RESOLUCIÓN METROPOLITANA N° S.A. **001530**

"Por medio de la cual se otorga un permiso de ocupación de cauce"

"Parque Vial del Río Medellín, calle 30 - La Macarena, proyecto 1.1-"

LA SUBDIRECTORA AMBIENTAL DEL ÁREA METROPOLITANA DEL VALLE DE ABURRÁ

Figura 2. Esquema sistema de tratamiento de aguas.

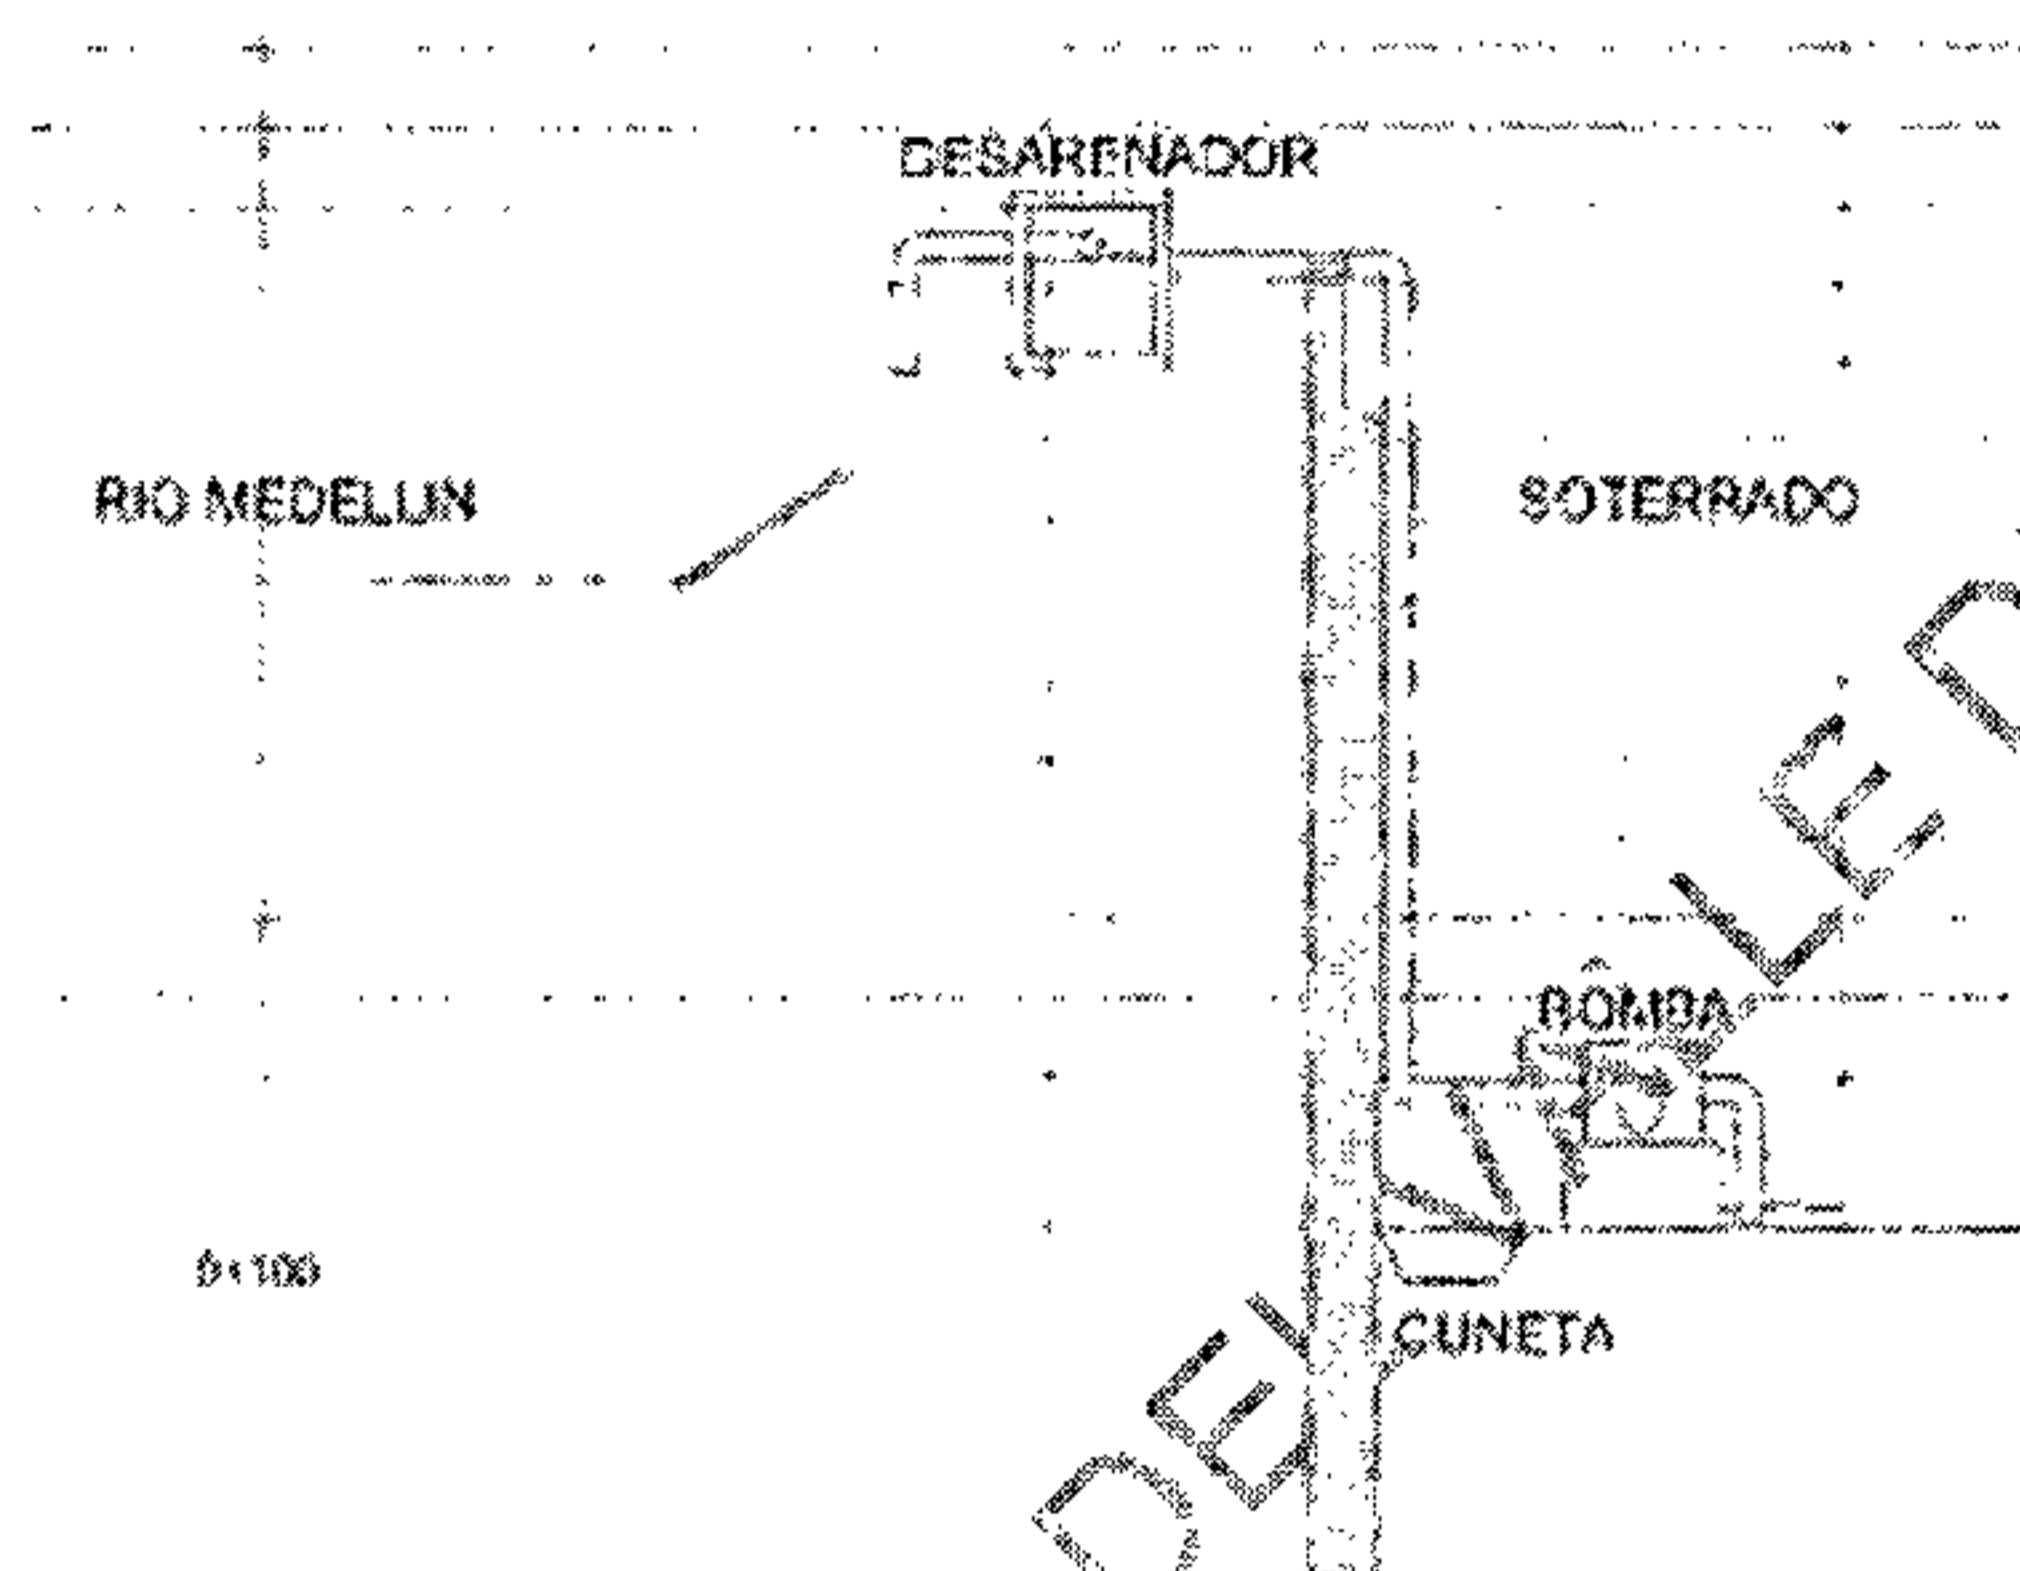
- Se presenta en el numeral 5 (Drenaje de soterrado en construcción), el diseño de dos sistemas para evacuación de las aguas de infiltración, cada uno con tubería en PVC, motobomba y desarenador. Con relación al mantenimiento del desarenador se plantea que se debe realizar cada 8 días en temporada de invierno pero no se especifica la frecuencia para realizarlo en las demás temporadas del año, ni se adjunta la certificación donde conste el compromiso de la dependencia que será responsable de ejecutar dichas actividades. Lo mismo ocurre para el mantenimiento de la motobomba, donde no se especifica la dependencia responsable.

Figura 1. Tabla de resultados del modelo hidráulico del río Medellín.

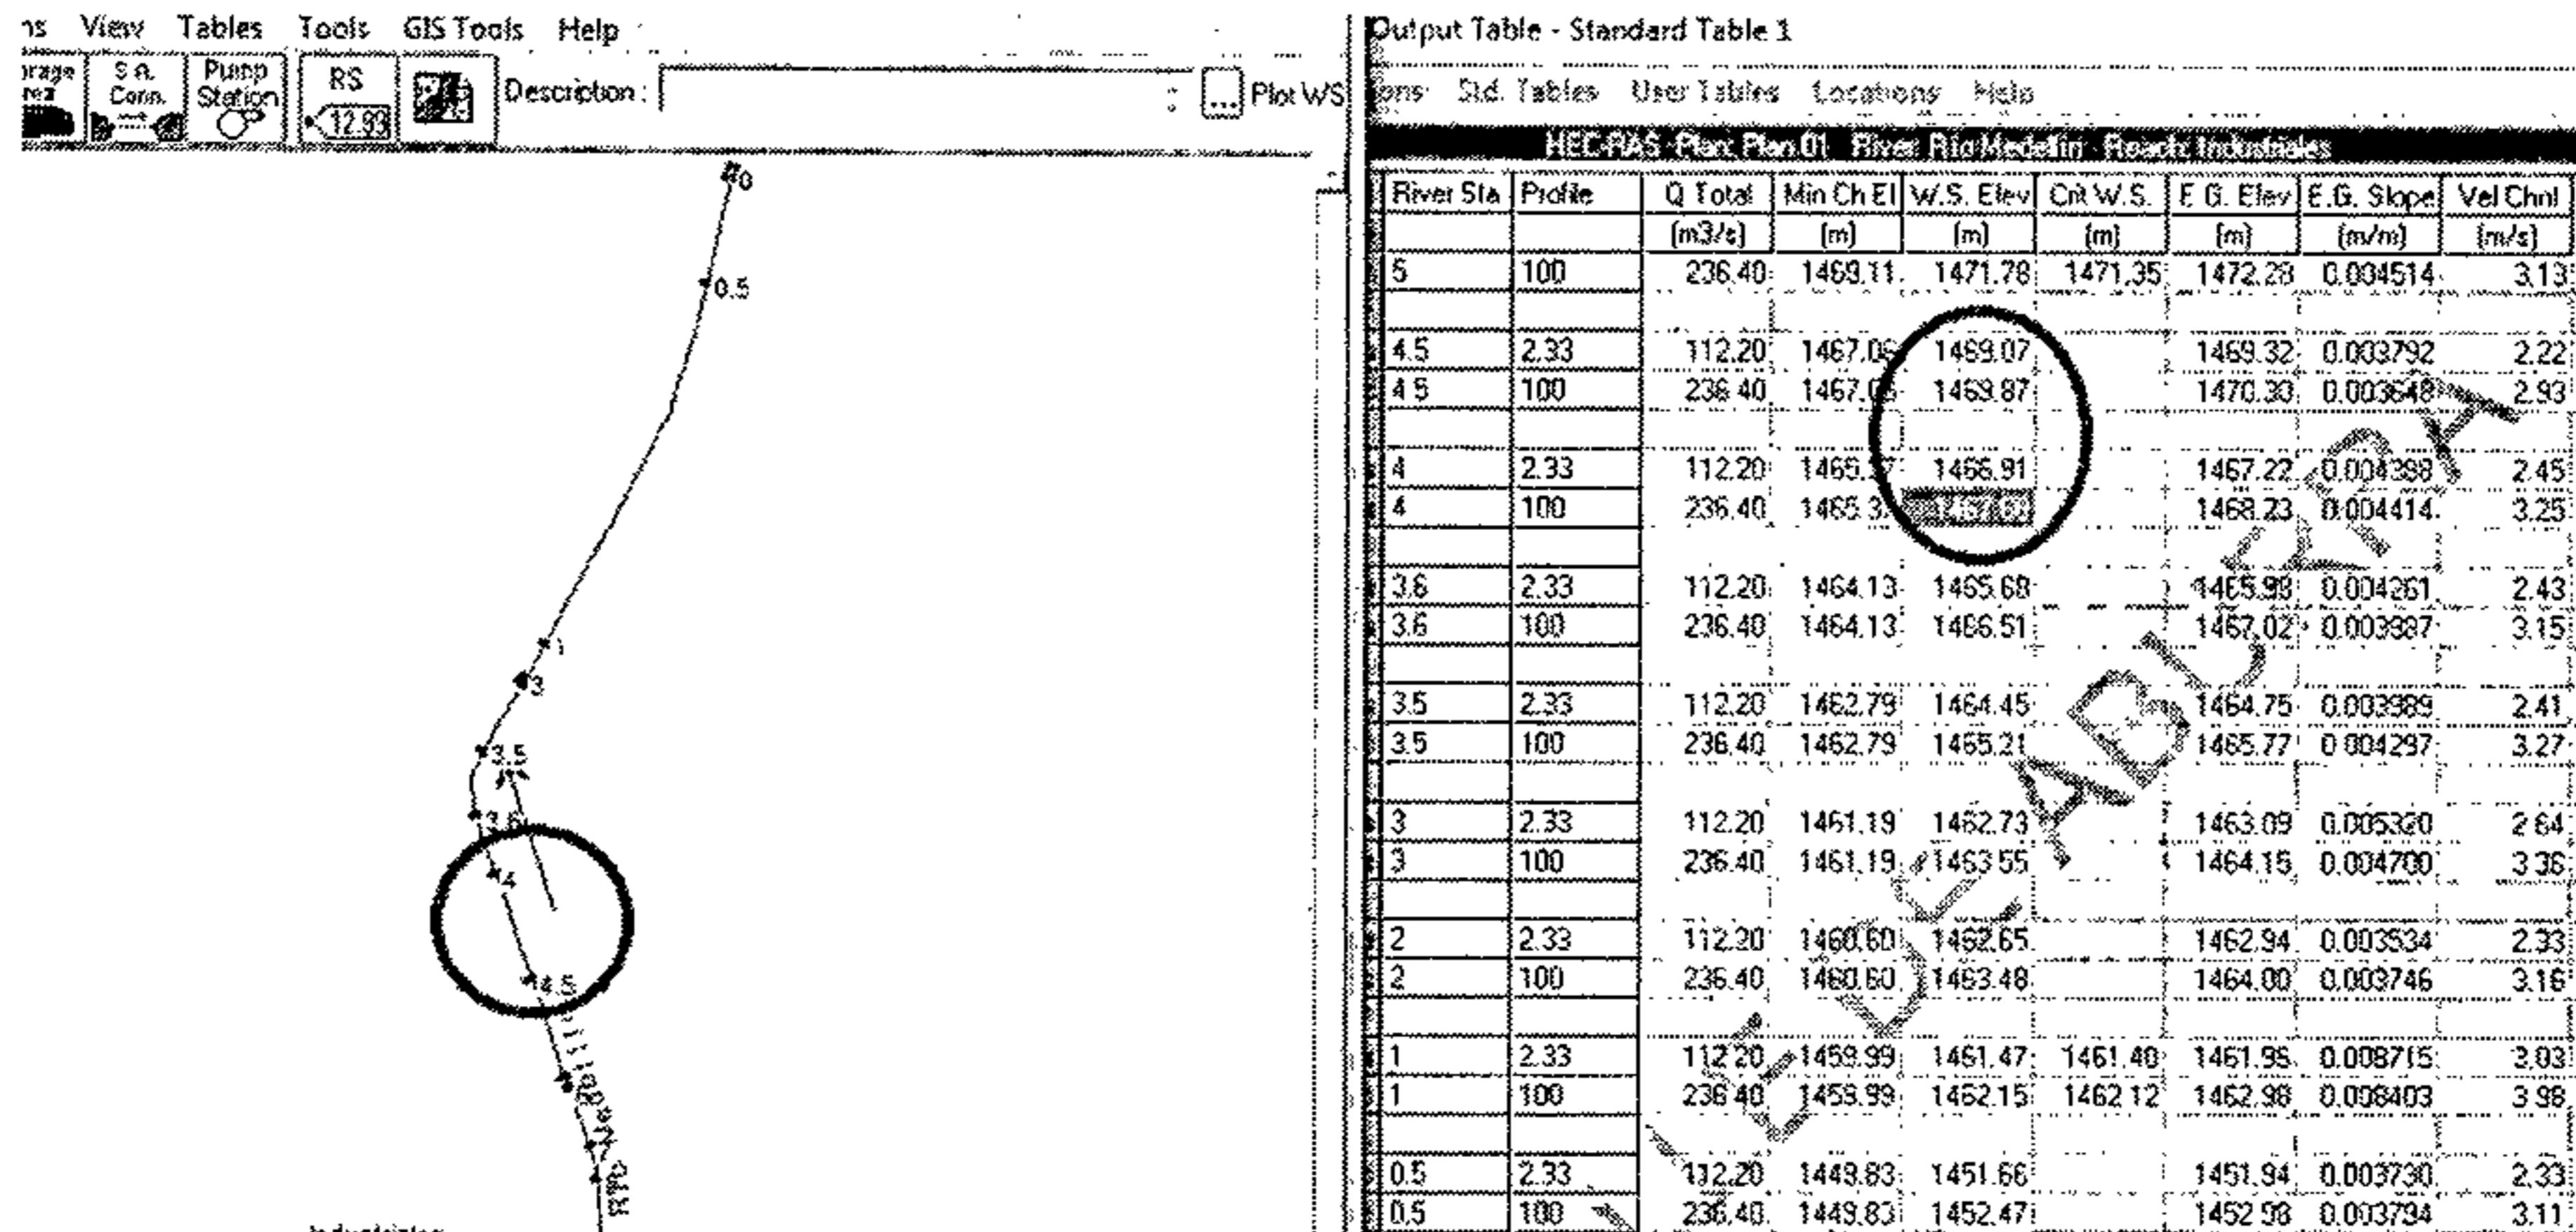
- Revisado los resultados del "Estudio de patología del canal del Río Medellín entre la variante de Caldas y la desembocadura de la Quebrada García", se encontró que la cota que corresponde a la lámina de agua de los 100 años en el tramo donde se localizan las obras de descarga del drenaje del soterrado, está entre 1467.68 a 1469.87 m.s.n.m, la cual difiere con respecto a la cota presentada por el usuario (1466.91 msnm para la descarga K0+625 y 1465.93 msnm para la descarga K0+865), entre 0.77 a 2.96 m para la descarga K0+625 y 1.75 a 3.94 m para la descarga K0+865. En la Figura 1, se muestra la tabla de resultados del modelo hidráulico del río Medellín en el tramo de interés.

- Con respecto a la evaluación de la influencia del caudal aportado por el drenaje del soterrado versus el caudal de la corriente, no se presentó ningún análisis, ya que sólo se incluye el perfil hidráulico de las obras de descarga, teniendo como condición de borde la lámina de agua del río (cota de agua para el caudal de los 100 años en el río Medellín), valor que no corresponde con la cota que presenta el modelo hidráulico que se tiene del estudio de "Estudio de patología del canal del Río Medellín entre la variante de Caldas y la desembocadura de la Quebrada García", por tanto, el análisis realizado de las obras de descarga del soterrado no son válidas, y adicionalmente, es necesario que el usuario realice un mayor análisis de los resultados obtenidos.

- Una vez revisado y corregido los niveles del río Medellín sobre cada una de las descargas, es importante precisar en la evaluación de las obras si hay o no borde libre, en caso de que las obras de descarga queden sumergidas, se requiere al usuario realizar un mayor análisis en cuanto a los tiempos en los que la red asociada a las descargas, presenta suficiencia hidráulica, sin generar reflujos del sistema y por ende inconvenientes en la tubería aguas arriba de la entrega, teniendo como escenario la condición más desfavorable del río, donde la lámina de flujo de los 100 años del río no presenta descensos de nivel, y con ello poder cuantificar los tiempos en que la red permanece sin alteraciones en el sistema. En caso de que las descargas trabajen sumergidas, se requiere aportar información detallada de los ajustes al diseño de las obras de descargas del soterrado, para atender posibles reflujos y sobre presiones que se pueden tener por la diferencia de cotas en el sistema cuando se presenten las crecientes del río Medellín.

Figura 1. Perfil hidráulico río Medellín en tramo de intervención.

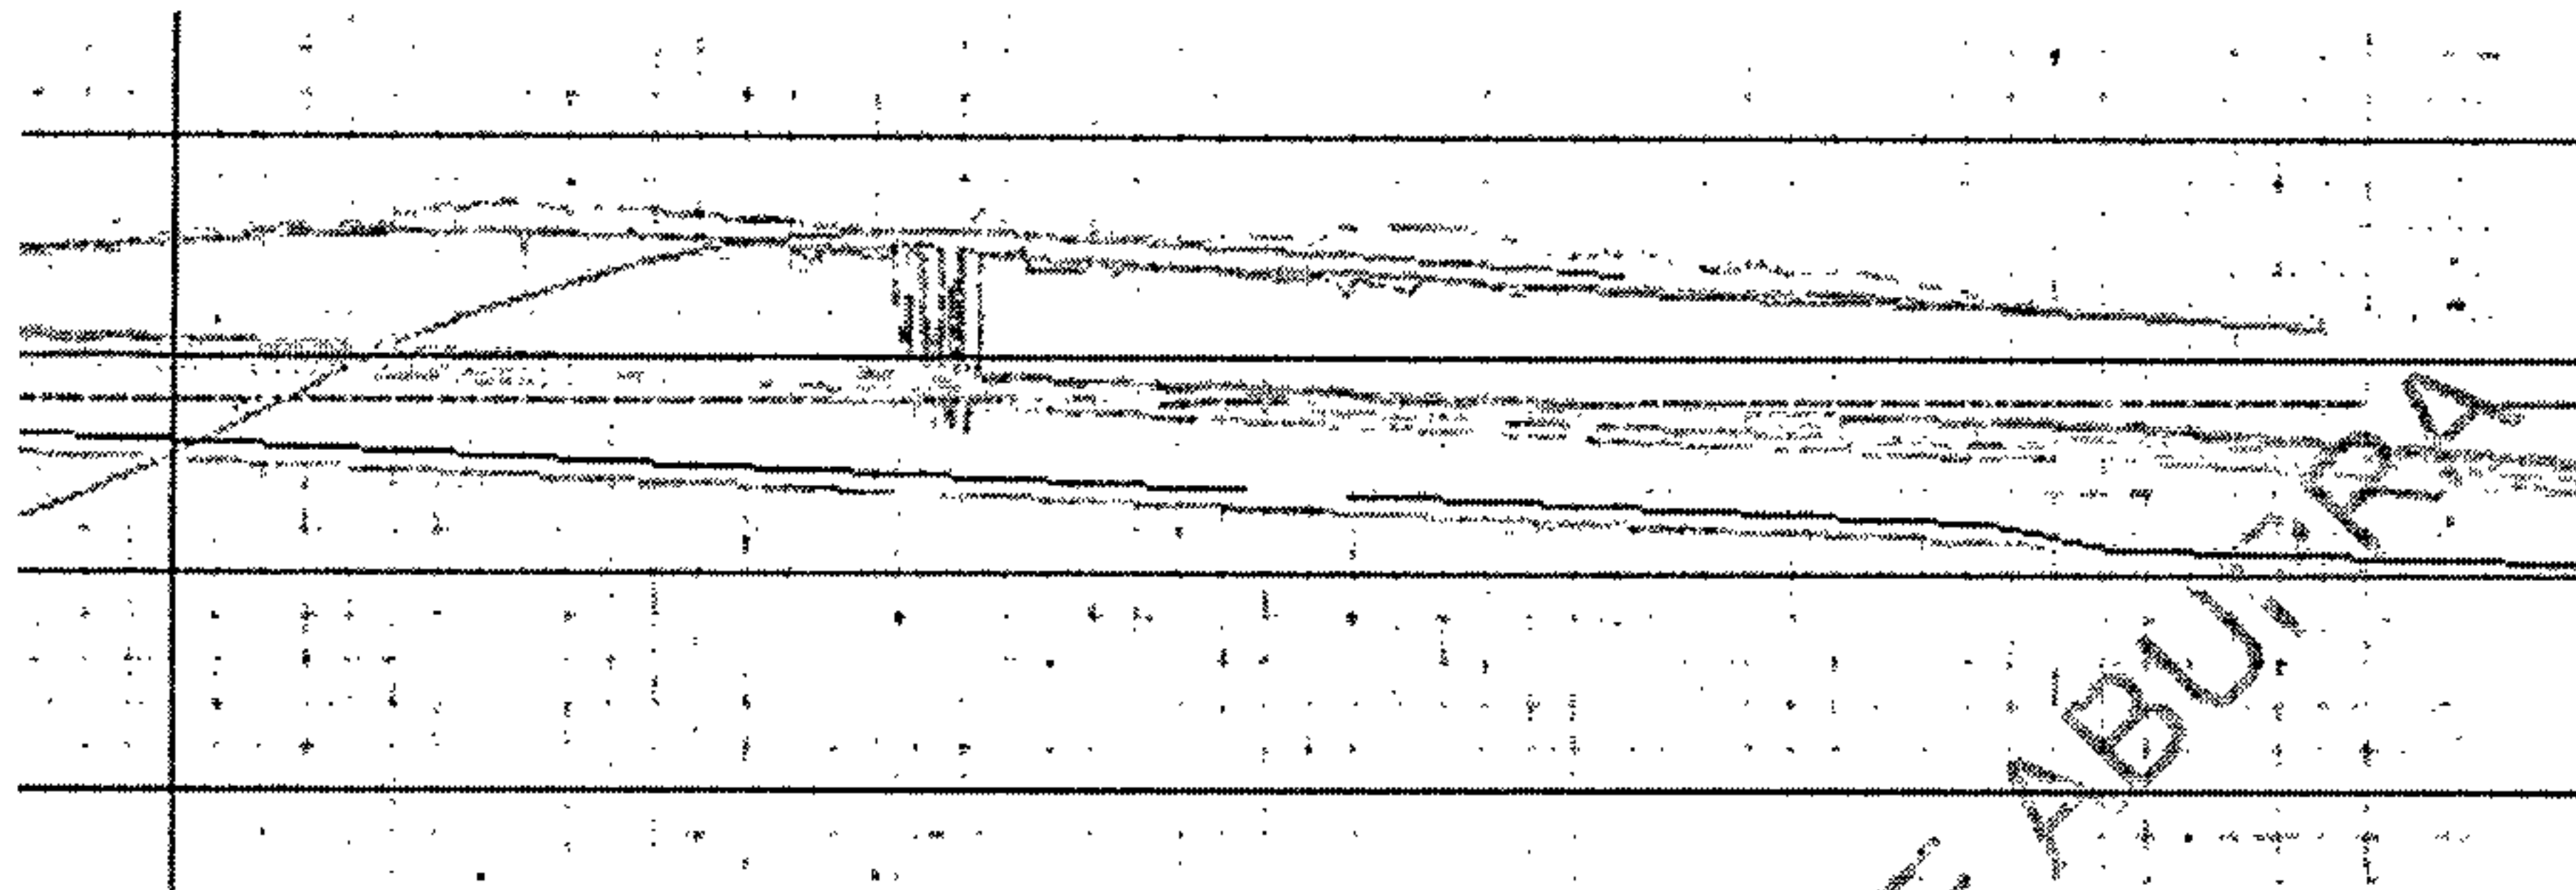
- "Revisado los resultados del "Estudio de patología del canal del Río Medellín entre la variante de Caldas y la desembocadura de la Quebrada García", se encontró que la cota que corresponde a la lámina de agua de los 100 años en el tramo donde se localizan las obras de descarga del drenaje del soterrado, está entre 1467.68 a 1469.87 m.s.n.m, la cual difiere con respecto a la cota presentada por el usuario (1466.91 msnm para la descarga K0+625 y 1465.93 msnm para la descarga K0+865), entre 0.77 a 2.96 m para la descarga K0+625 y 1.75 a 3.94 m para la descarga K0+865. En la Figura 1, se muestra la tabla de resultados del modelo hidráulico del río Medellín en el tramo de interés".

"Dado que las topografías realizadas en el marco del "Estudio de patología del canal del Río Medellín entre la variante de Caldas y la desembocadura de la Quebrada García" y en el Proyecto Parque Vial del Río Medellín, fueron realizadas en tiempos diferentes, estas topografías no concuerdan, por lo cual se realizó el ejercicio de sobreponer las vistas en planta de ambos proyectos para así relacionar las abscisas de los proyectos y poder sobreponer los perfiles resultantes y ajustarlos de acuerdo a las abscisas determinadas en planta, para así visualizar las cotas de inundación correspondientes del Proyecto Parque Vial del Río Medellín. Dichas cotas salen de los perfiles generados por el programa HEC-RAS sobrepuesto con los perfiles viales del proyecto.

De aquí resultan las cotas de inundación para los diferentes períodos de retorno ya que el modelo HEC-RAS permite exportar el perfil con las láminas de agua para cada uno de ellos.

Se muestra a continuación los resultados ajustados de acuerdo con la diferencia que existe entre el valor de la cota de inundación para los 100 años que reporta el HEC-RAS y la misma cota, en la misma abscisa, ajustada al proyecto actual de la vía en el ejercicio mencionado anteriormente.

De acuerdo a lo anterior, se considera válido el ajuste de cotas realizado, sin embargo es necesario dar mayor claridad sobre el procedimiento implementado y por lo tanto se deberá aportar los archivos fuentes generados para la actualización del modelo hidráulico con la nueva topografía elaborada por el usuario; adicionalmente, se requiere enviar un plano con el perfil hidráulico más detallado donde se pueda visualizar con mayor claridad el ajuste de cotas mencionado, comparando el perfil hidráulico original del Estudio de Patología realizado por la Universidad Nacional sede Medellín, con el perfil hidráulico del Par10601-que Vial del Río; también se requiere anexar las secciones transversales de las zonas donde se localizara las futuras obras de descargas del soterrado con el ajuste respectivo.
